[改善箇所説明図]

不具合発生箇所

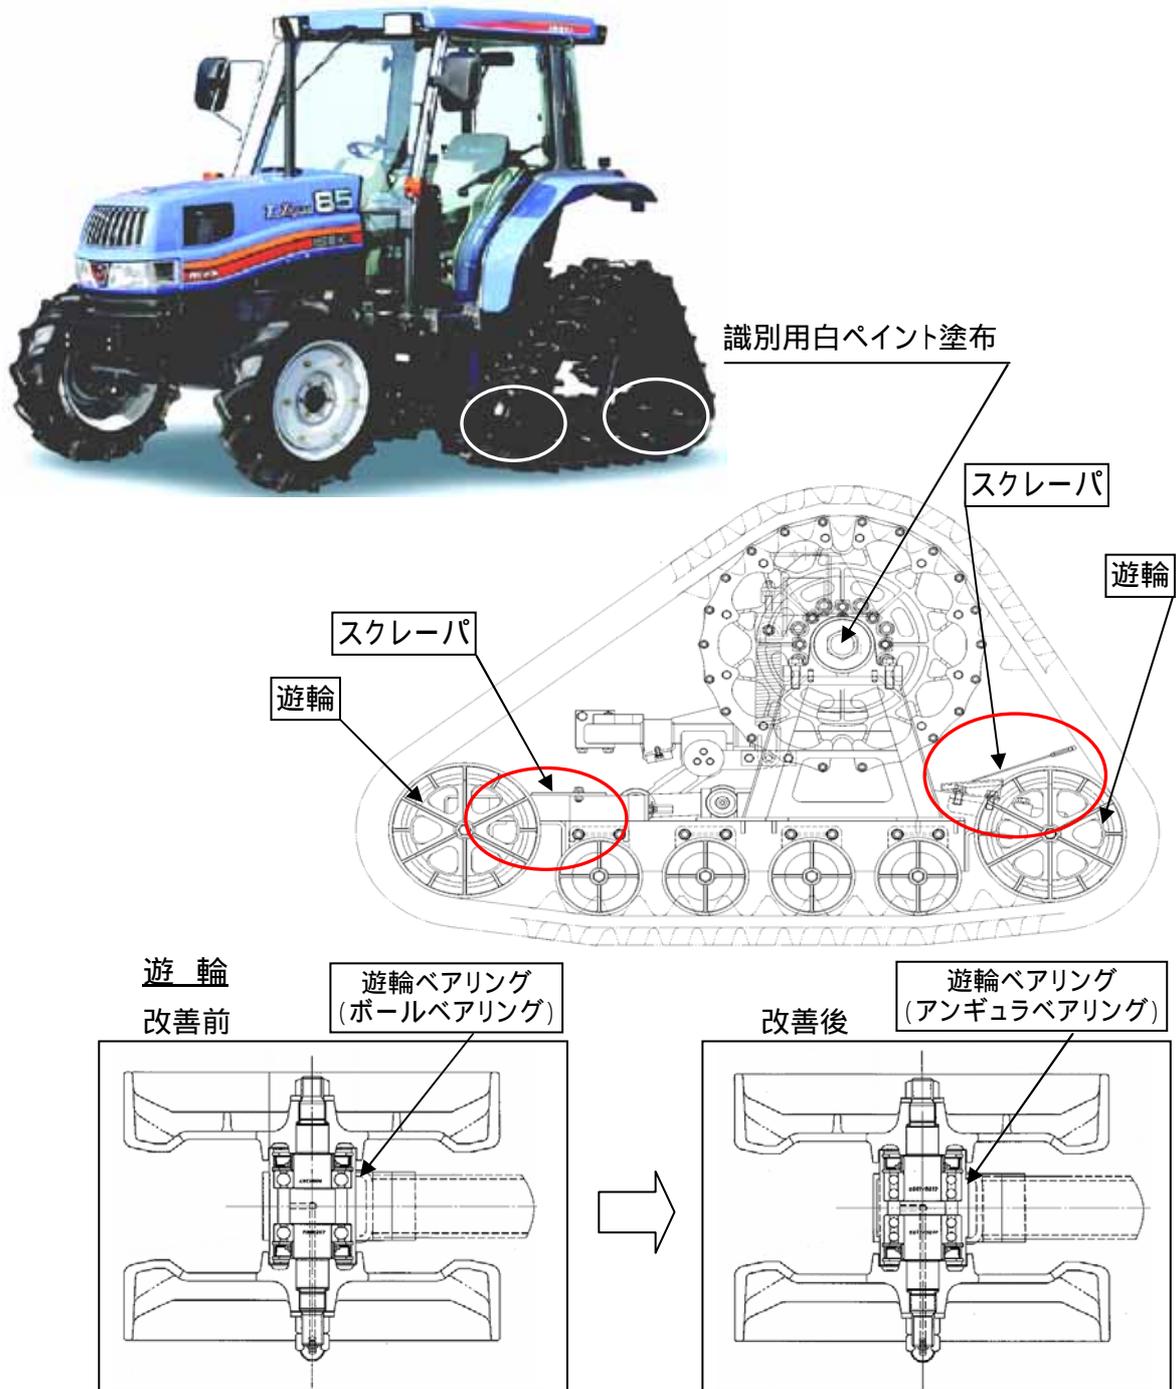
農耕トラクタの走行装置において、エンドレスゴムクローラの遊輪ベアリング部の強度が不足しており、遊輪に雪や泥が付着しクローラ張力が過大になると、当該ベアリング部が破損する可能性がある。そのため、エンドレスゴムクローラが外れ、走行できなくなるおそれがある。

全車両、遊輪に雪や泥が付着するのを防止する装置（スクレーパ）を取り付けるとともに、遊輪ベアリングを対策品に交換する。
また、エンドレスゴムクローラの点検シートを配布する。

車軸端面に白色ペイントを塗布する。
